Č. j.:KRPH-487-207/ČJ-2016-050506

Předběžné stanovisko ke zvláštnímu užívání pozemní komunikace ve smyslu ustanovení § 25 odst. 6 písm. c) bod 2 /zřízení staveniště a bezpečnostního prostoru/ a bod 3 /stavební práce/ zákona č. 13/1997 Sb., o pozemních komunikacích, ve znění pozdějších předpisů.

Podle předložené dokumentace se jedná o návrh záboru místní komunikace - chodníku podél objektu tělocvičny v ulici Raisova v Náchodě, z důvodu provedení výkopu podél objektu při provedení tepelné izolace do hloubky 1,00 m pod povrch chodníku a pro umístění lešení při provádění zateplení obvodového pláště objektu a výměny oken v rámci stavby „Zateplení objektu tělocvičny VOŠS a SPŠS v Náchodě“.

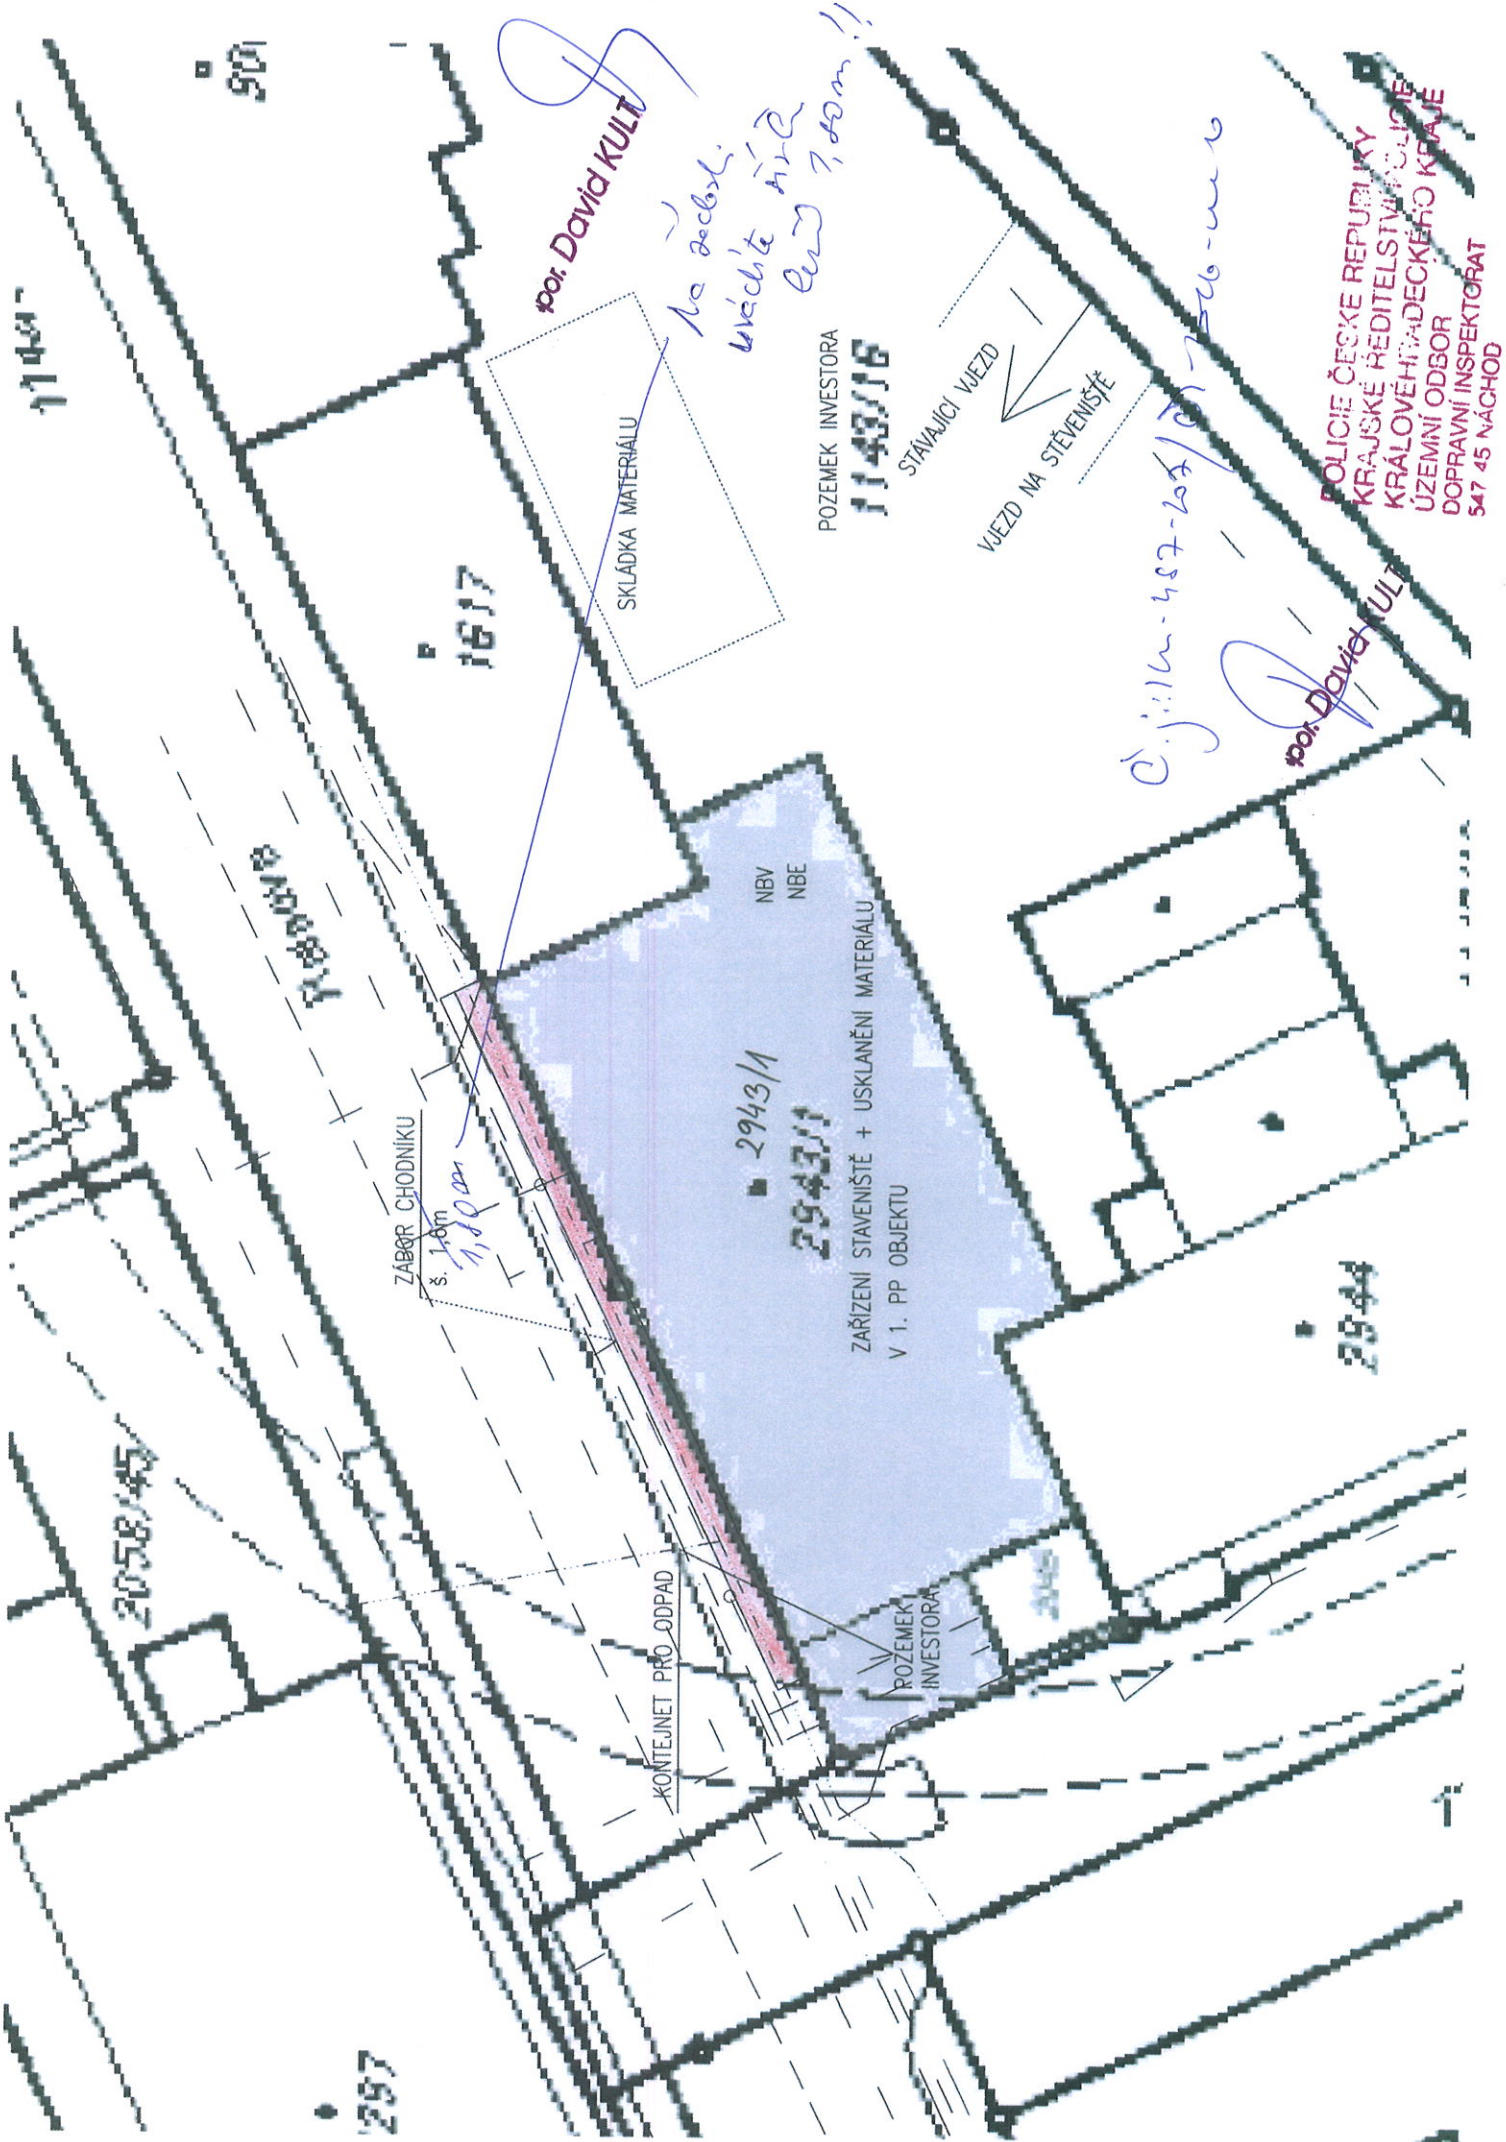
-dojde k záboru chodníku v celé šířce. Na situaci uvádíte šířku záboru 1,60 m, ale na žádosti uvádíte šířku lešení 1,80 m. Dále neřešíte, kde bude skladován materiál z výkopu, či manipulační prostor
